PROJET « LA PROMENADE VERTE »

COMITE DE PROJET N°3 du 14 avril 2025

Compte-rendu

Rue de la Filhole

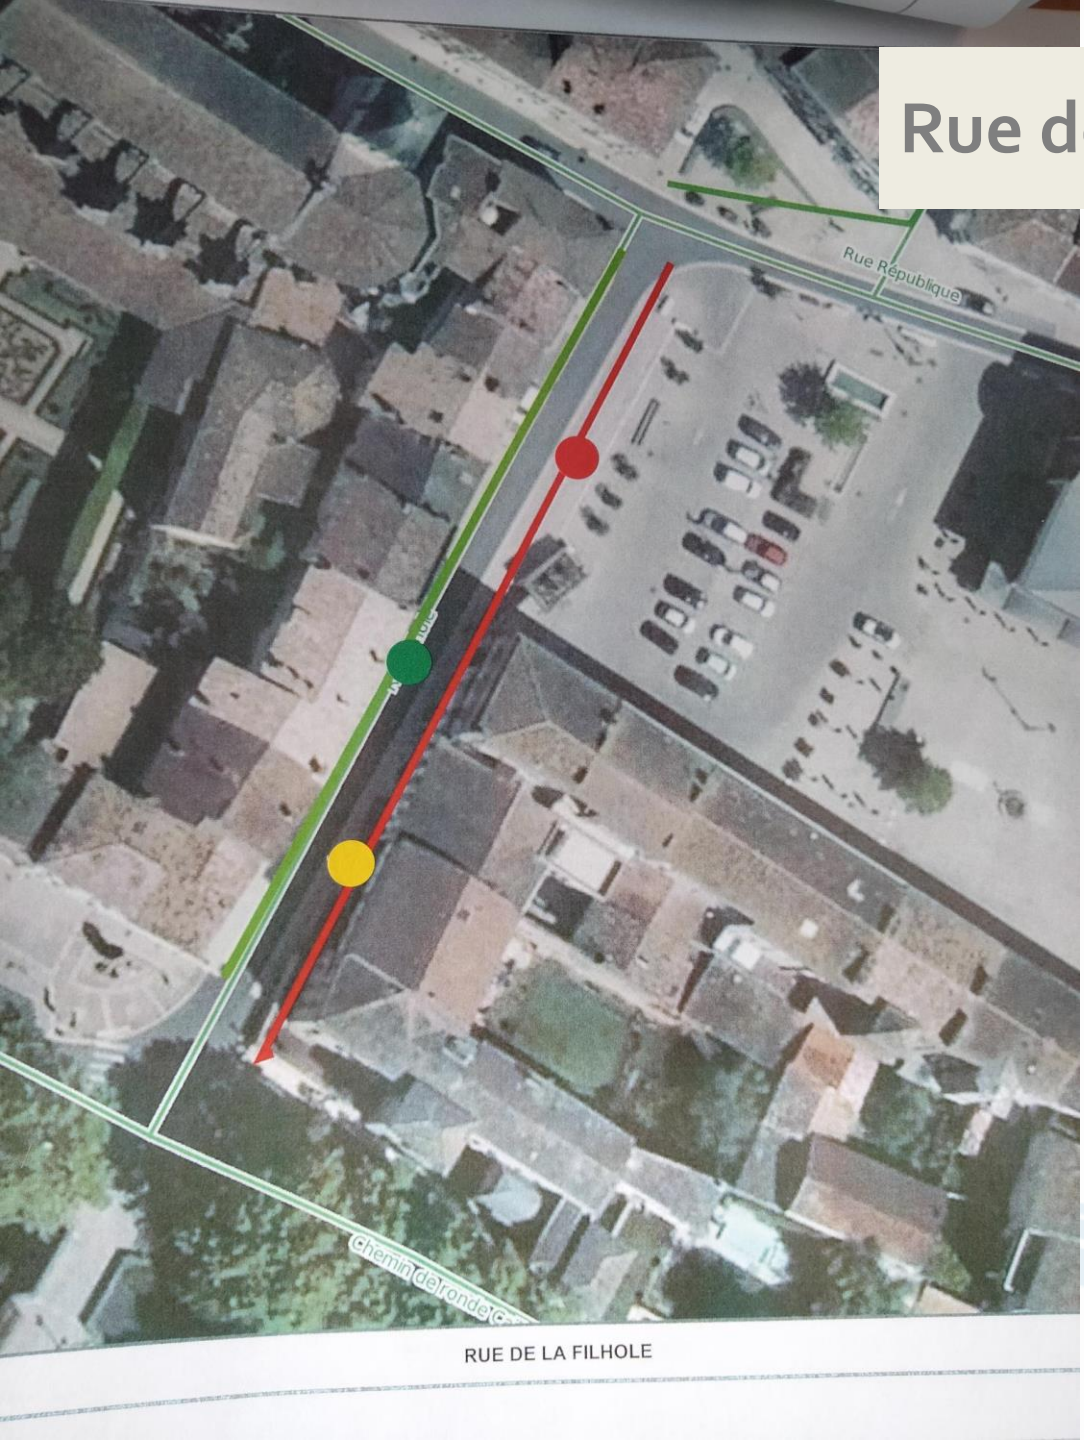
- Sur la ligne verte de la rue - côté gauche en remontant depuis la Filhole — carottage possible c'est-à-dire à 20/30 cm dans le sol.

- Sur la ligne rouge côté droit de la rue en remontant depuis la Filhole : 1ère partie peut être envisager de la végétalisation en bac. Contrainte à ne pas oublier : la rue est en pente.

- Le haut de la rue, au niveau des marches : pas de possibilité notamment accès des ambulants pendant le marché.

Rue de Toupinerie

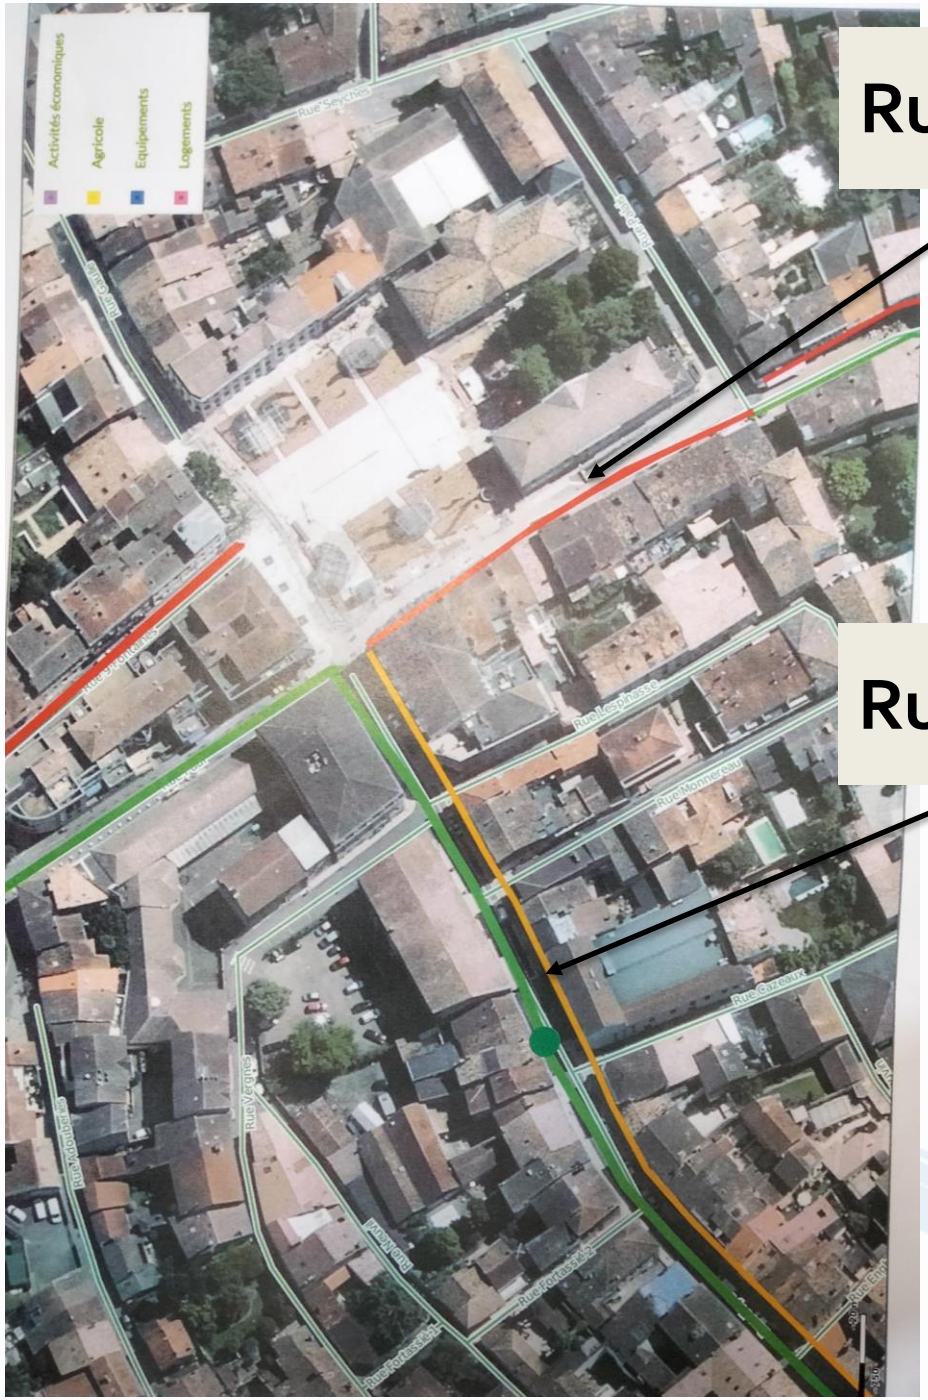
- C'est une rue dont les conduites d'eau doivent être refaites dans 18 mois (maximum).

Etudier la possibilité de :
  Pots de fleur
  Plantations dans les blocs bétons existants
  Sortir quelques pavés pour planter des vivaces cela est possible.

Réserve = favorable pour des plantes mais qui ne seront pas à changer tous les ans.

Rue de la Libération

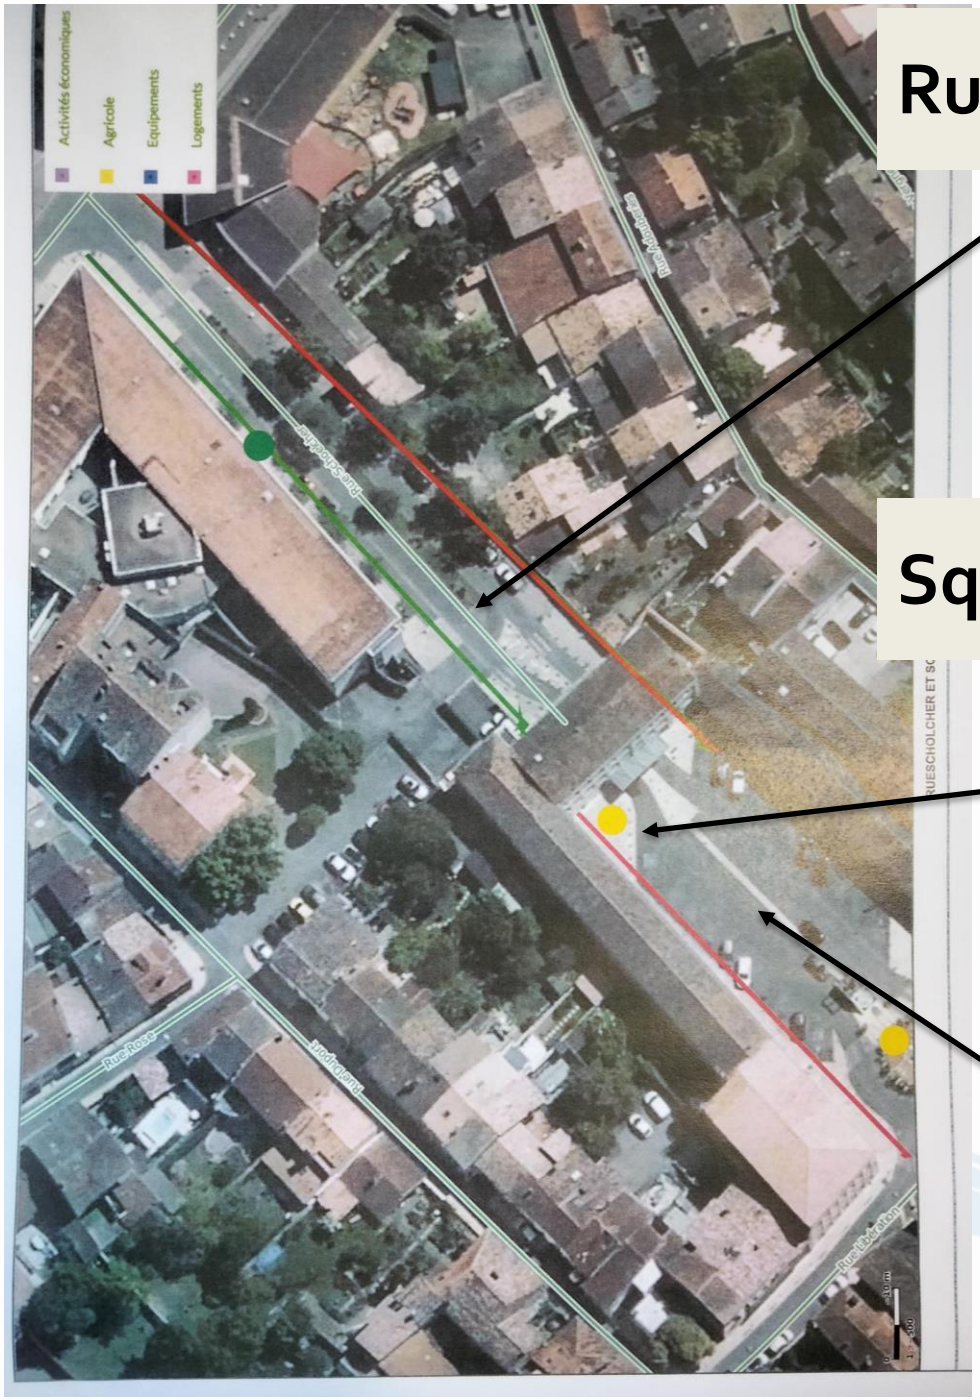
Le trottoir de droite - lorsque l'on se dirige vers la poste – il y a une dizaine d'endroits de dallage (entre les stationnements) qui permettent de végétaliser. En bac ou en fosses de plantation.

= chiffrer les fosses de plantations. Techniquement cela implique qu'il faille creuser 2mx2m pour un arbre de 1,5 x 1,5

Devant la poste : proposition de fleurissement des arches.

Rond point devant l'horloge : proposition de le casser et d'y planter un arbre = à chiffrer

Rue Victor Schoelcher

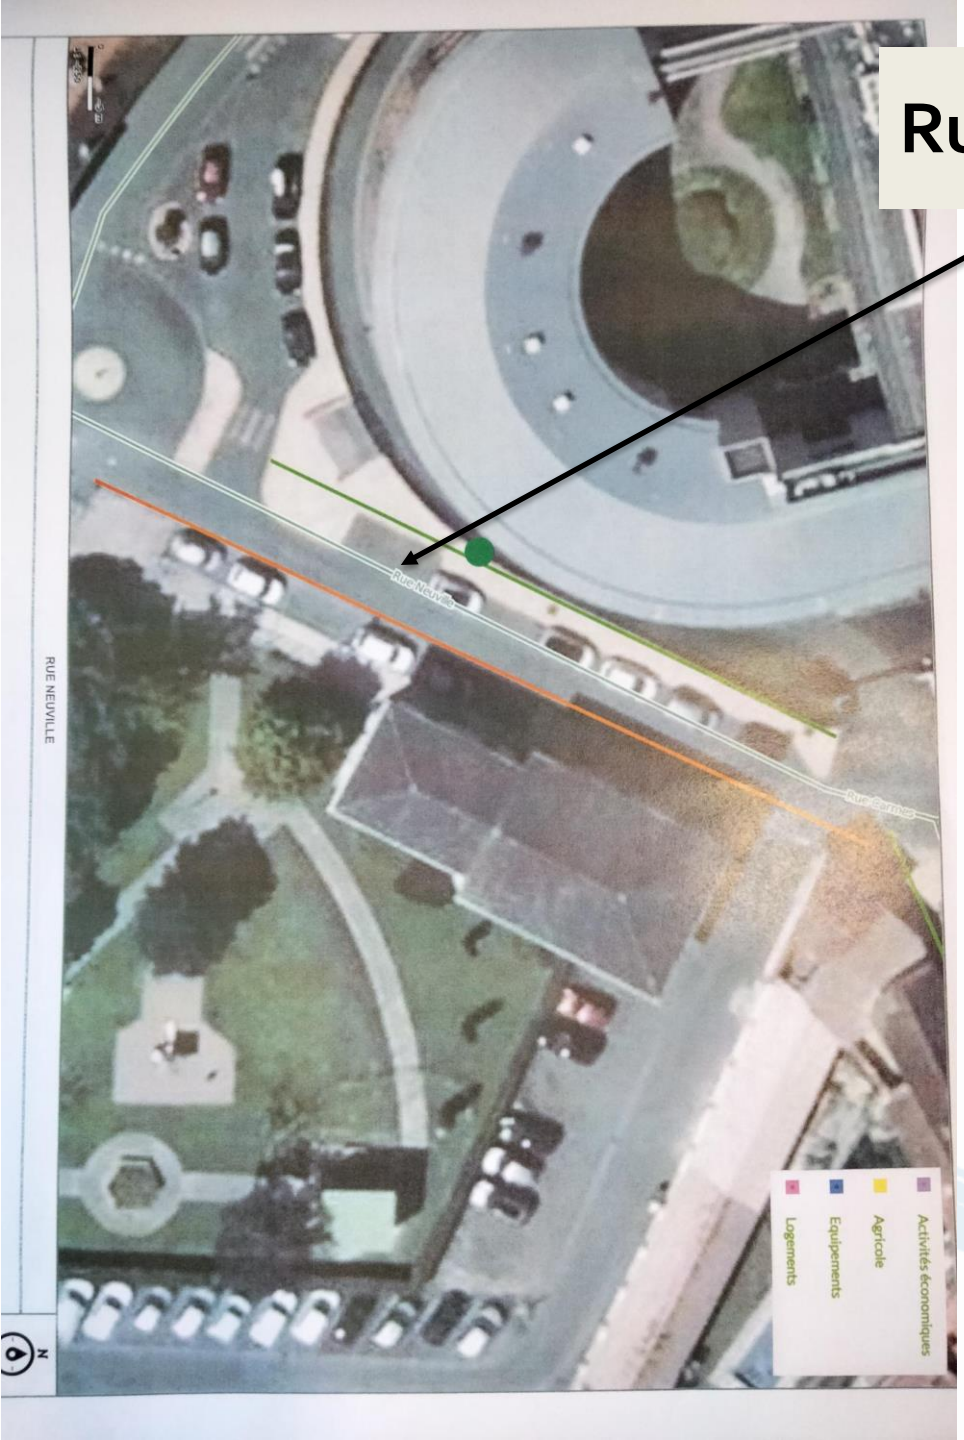
Proposition d'améliorer la végétation existante = dalles engazonnées en pied d'arbre sur l'alignement du centre de la rue par exemple.

Rue Neuville

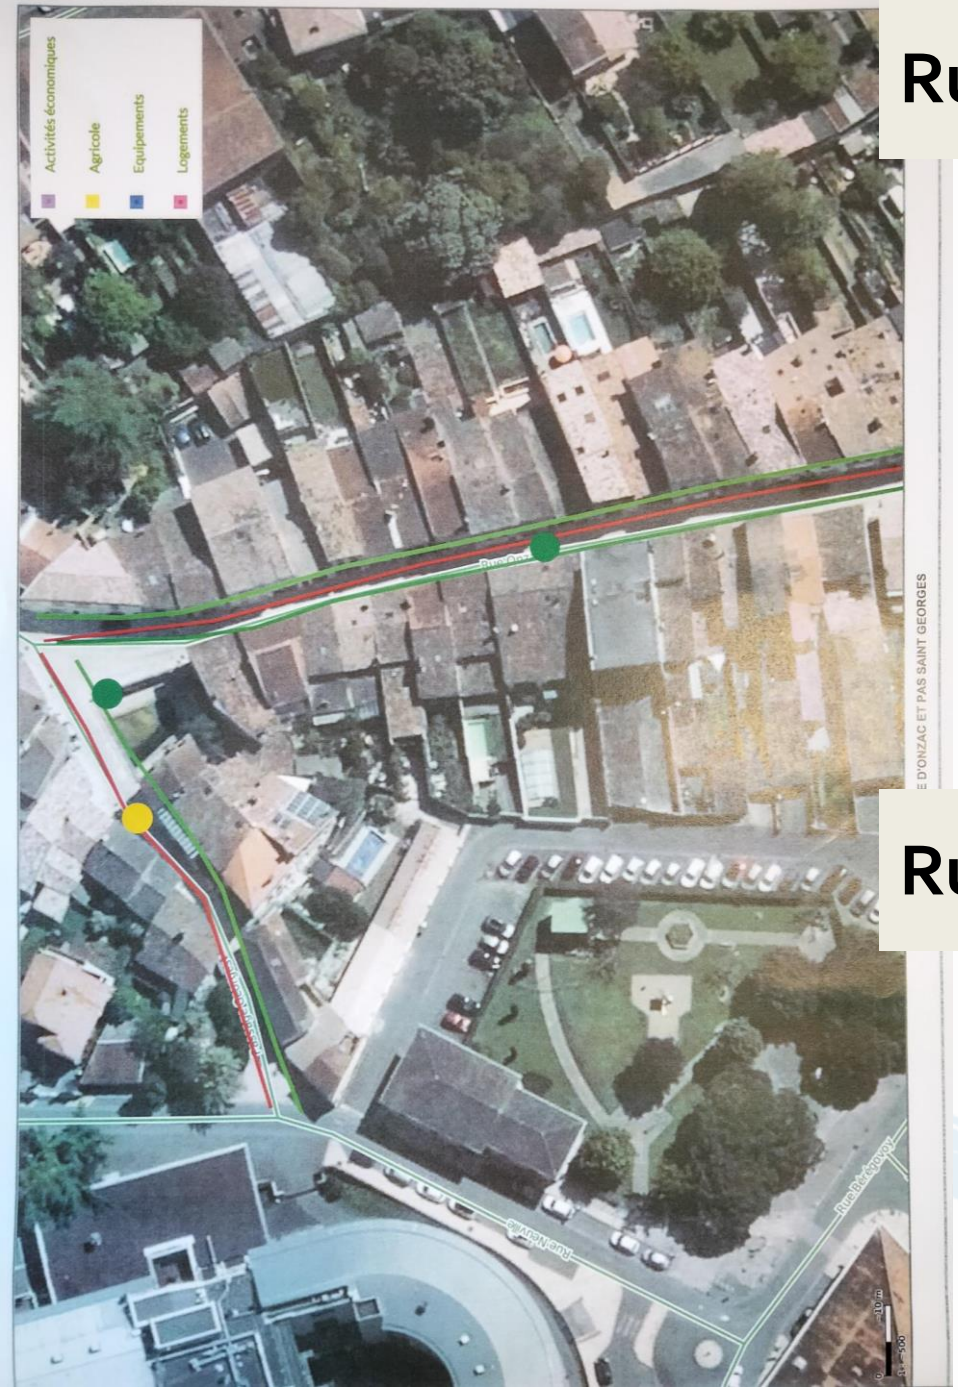
- Proposition d'étudier le carottage du trottoir devant le mur de la maison de retraite.
